OGGETTO: [ID_VIP 4218] Valutazione preliminare ai sensi dell'art. 6 comma 9 del D.Lgs 152/2006 e ss.mm.ii. Progetto "Elettrodotto a 132 kV Agordo-Vellai. Manutenzione tra i sostegni n.ri 116-122 (sost.119 escluso) e tra i sostegni n.ri 125-130 (sost. 130 escluso)". Comunicazione esito valutazione.

NOTA TECNICA

Elettrodotto a 132 kV Agordo-Vellai. Manutenzione tra i sostegni n.ri 116-122 (sost.119 escluso) e tra i sostegni n.ri 125-130 (sost. 130 escluso) - Valutazione preliminare ai sensi dell'art. 6 comma 9 del D.Lgs. 152/2006 e ss.mm.ii

Fig. 1 Linea elettrica nella proposta di modifica (in rosso) e tratti da demolire (in giallo)

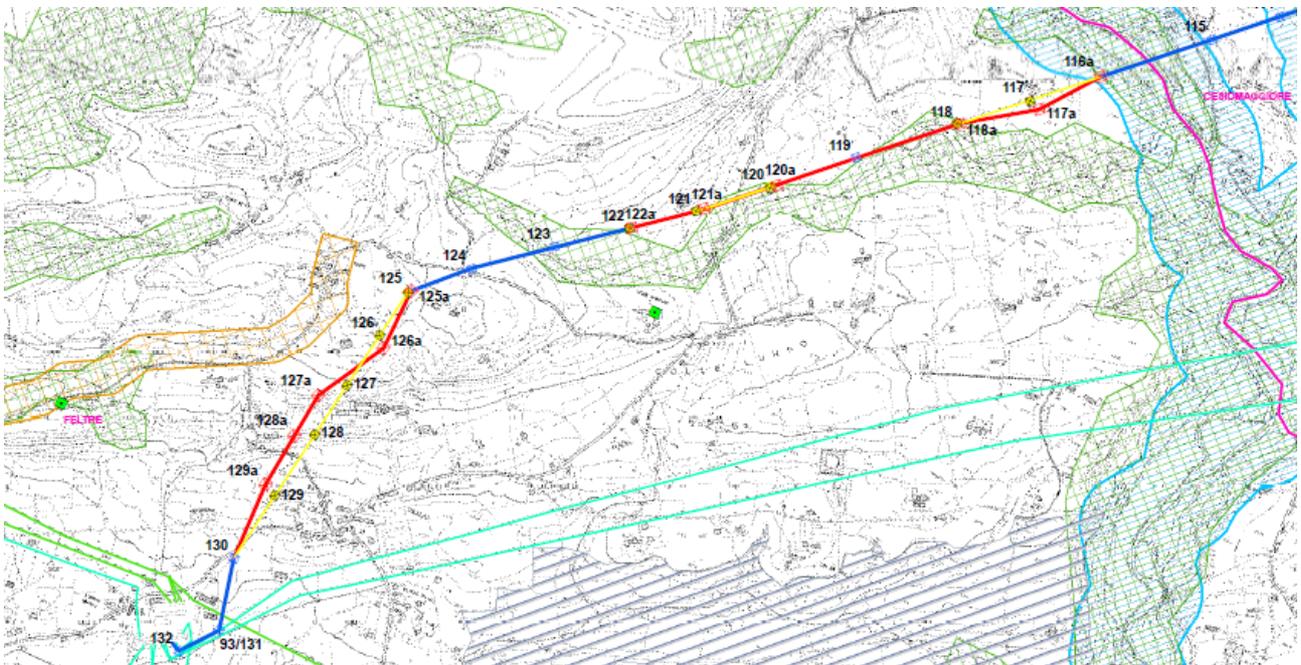
Il tracciato di progetto si discosta lievemente da quello attuale. In particolare, il tratto dal picchetto n. 127 al n. 130 viene traslato in direzione ovest a distanza massima di circa 50 m, il picchetto n. 126 viene traslato in direzione est di circa 30 m., mentre nel tratto compreso tra il sostegno n.116 al picchetto n. 122, la variante si sviluppa sostanzialmente in asse con il precedente tracciato, ad eccezione del sostegno n. 117 che viene traslato di circa 30 m. in direzione sud-est.

La modifica progettuale proposta non ricade direttamente in aree sensibili e/o vincolate, né in aree a pericolosità idraulica o geomorfologica e non comporta - in termini di bilancio complessivo - perdita di suolo, considerato il ripristino dello scavo dei sostegni demoliti. Tuttavia, nell'area vasta entro i 15 km, numerosi sono i siti appartenenti alla Rete Natura 2000 presenti. Nel dettaglio, i siti più prossimi sono l'area SIC IT3230042 denominata "Torbiera di Lipoi", posta a circa 750 m in linea d'aria verso Sud, l'area SIC IT3230088 "Fiume Piave dai Maserot alle grave di Pederobba", posta a circa 2.800 m e l'area ZPS IT3230032 "Lago di Busche – Vincheto di Cellarda - Fontane", posta a circa 2,5 km verso Sud-Est del tratto di linea aerea oggetto di intervento ed anche un'area Ramsar denominata "zona umida Vincheto di Cellarda". Considerata quindi tale prossimità il proponente riferisce di aver avviato la procedura di verifica dell'assenza di effetti negativi significativi sui siti Rete Natura 2000.

In termini di ricettori sensibili, nelle vicinanze dell'area relativamente al tratto tra i sostegni n. 125 e 130 è presente un istituto scolastico provinciale ma la soluzione progettuale risulta essere

migliorativa relativamente a tale aspetto in quanto prevede l'allontanamento della linea elettrica dallo stesso.

A seguito delle analisi e delle valutazioni svolte da questa Divisione II sulla base degli elementi informativi forniti dalla Società, si ritiene che la variante proposta, riconducibile ad un intervento di manutenzione straordinaria con sostituzione di sostegni aventi caratteristiche progettuali analoghe per tipologia e materiali a quelli esistenti e disposti su un tracciato prossimo a quello esistente, non ricade, ai fini dell'applicazione della disciplina della VIA, nella tipologia di cui alla lettera h), punto 2, dell'Allegato II-bis alla Parte Seconda del D.Lgs. 152/2006 *“modifiche o estensioni di progetti di cui all'allegato II, o al presente allegato già autorizzati, realizzati o in fase di realizzazione, che possono avere notevoli impatti ambientali significativi e negativi (modifica o estensione non inclusa nell'allegato II)”*.
